Sujet : Observations NAUD enquête publique révision PLU 2018 FRONTON
De : annie naud <annie.naud@hotmail.fr>
Date : 09/12/2018 à 19:21
Pour : " plu-revision2018@mairie-fronton.fr" <plu-revision2018@mairie-fronton.fr>

A l'attention de Mr Le Commissaire Enquêteur en charge de l'Enquête Publique PLU FRONTON

Nous souhaiterions que soit reconsidéré le classement de nos parcelles cadastrées M693 et M694 secteur CAMPARIOL sises route de Montauban à FRONTON.(31620)

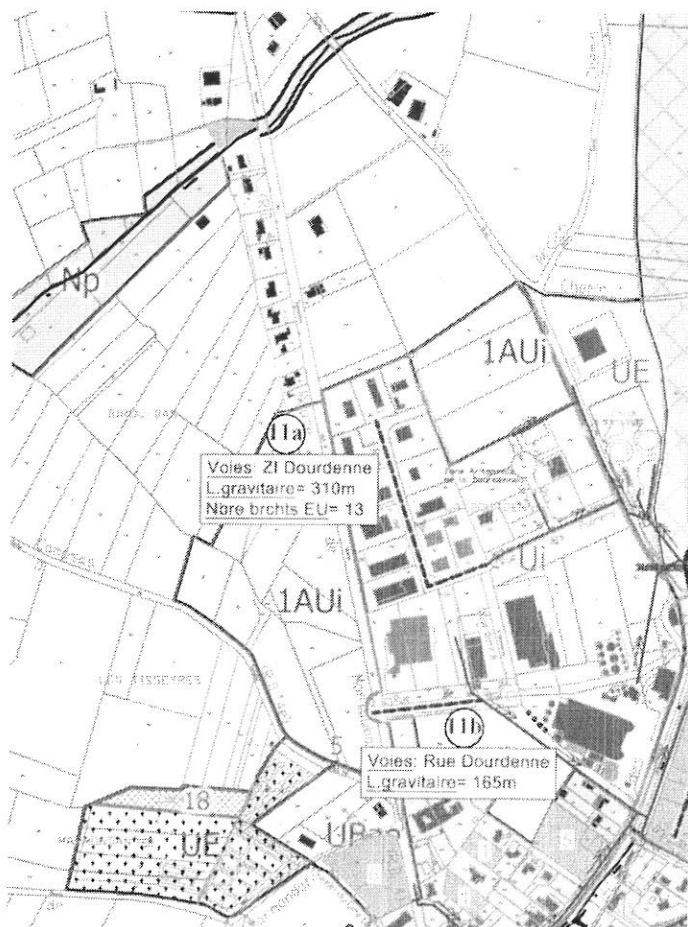
Le hameau Route de Montauban –sortie NORD de FRONTON- est le seul groupement d’habitats sur la commune à n’être pas classé en Zone UC dans le nouveau PLU, ce malgré:

- sa qualité de quartier pavillonnaire d'extension urbaine assez ancienne, non agricole,
- sa position péri-urbaine: plus proche du centre-ville que de nombreux secteurs UC (Pierrès, Caudeval,...)

- ce groupement d’habitats soit classé en Zone UC
- les parcelles secteur CAMPARIOL M693 Et partie M694 soient identifiées comme des dents creuses dans la zone UC considérée
- (à l’instar du hameau de Pierrès, par exemple)
- les parcelles secteur CAMPARIOL M693 et partie M694 soient de fait constructibles et soient régies par le règlement de la zone UC
- Le couloir écologique (zone NP) et les prospects mis en œuvre soient reconsidérés a minima

PHOTOS DU SITE

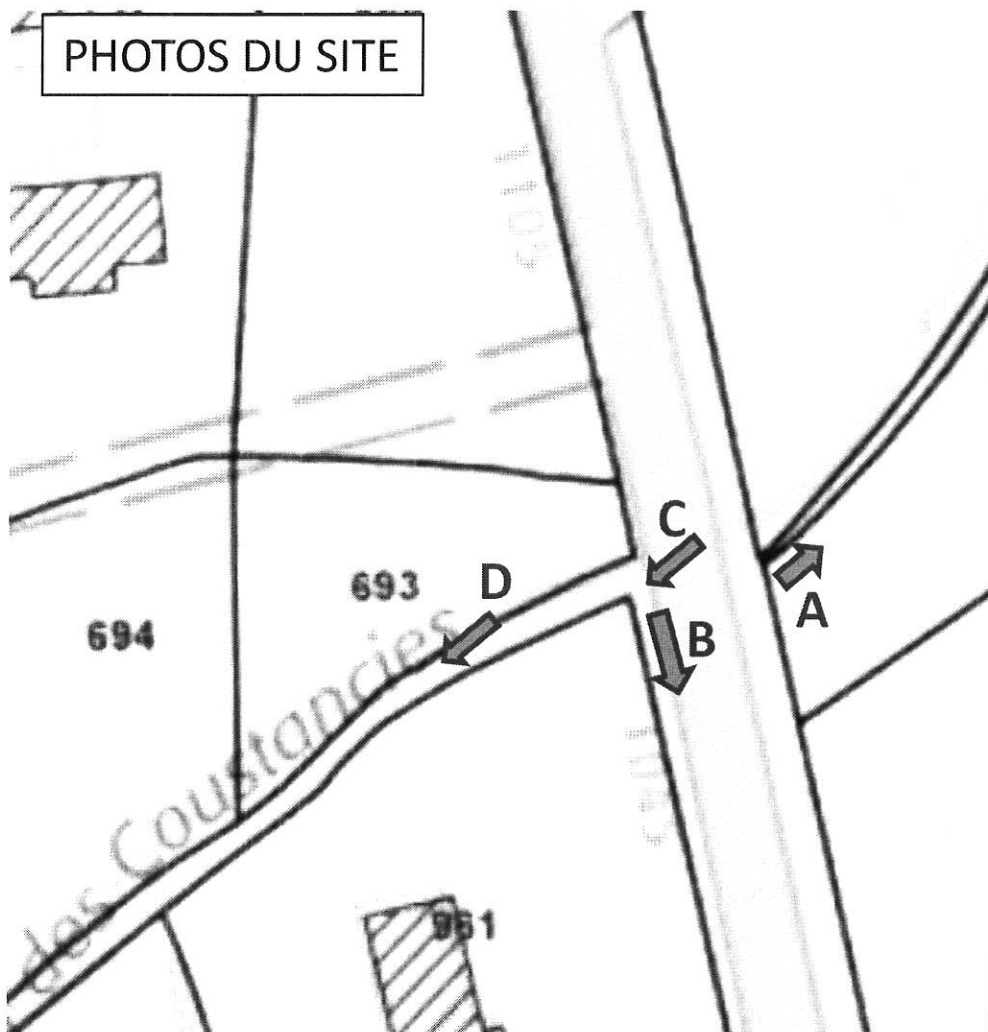
Il est impératif que le PLU prenne en compte la REALITE du milieu

C. COUNSTANCIOS parcelle M693

A.
COUNSTANCIOS côté EST
Route de Montauban

B.
Fossé côté OUEST
Route de Montauban

D. COUNSTANCIOS
mur parcelle M961/parcelle M693

ANALYSE DES ZONE NP

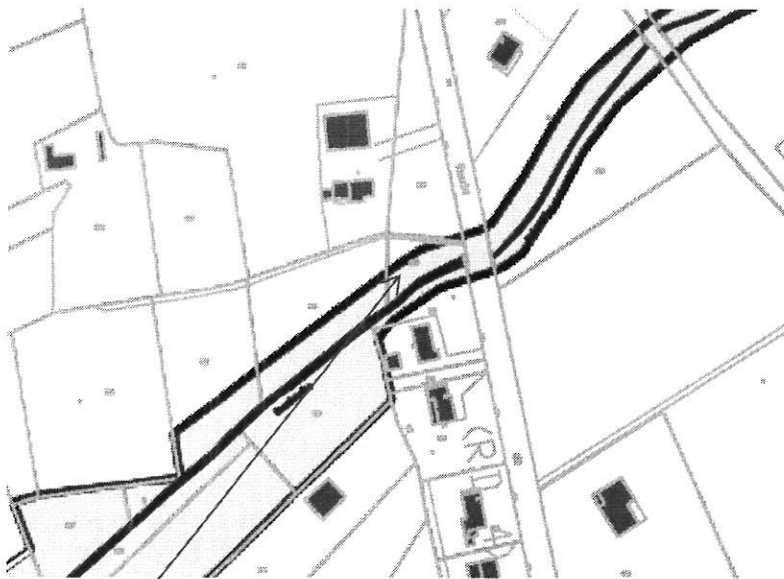
Largeur zone NP liée au cours d'eau Le Coustancios: env. 15m!!!

Discontinuité du cours d'eau

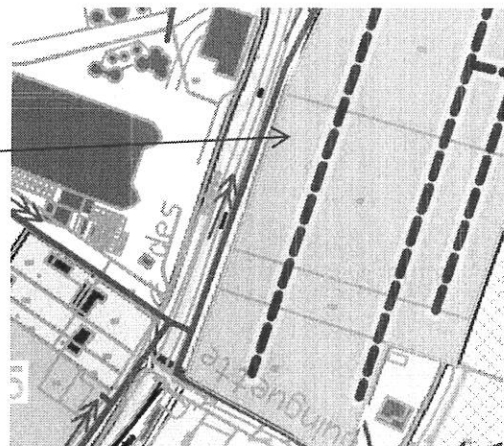
Quartier CAVE Coopérative/ avenue des vigneron

zone NP liée au ruisseau Le Verdure réduite pour les parcelles limitrophes constitutives du futur lotissement La Garrelle

Pourquoi? Zone NP aménagée pour les promoteurs?

Quartier GYMNASSE/ avenue du stade

Où est la zone NP?

Pas de Protection du milieu humide pour le ruisseau Le Verdure?
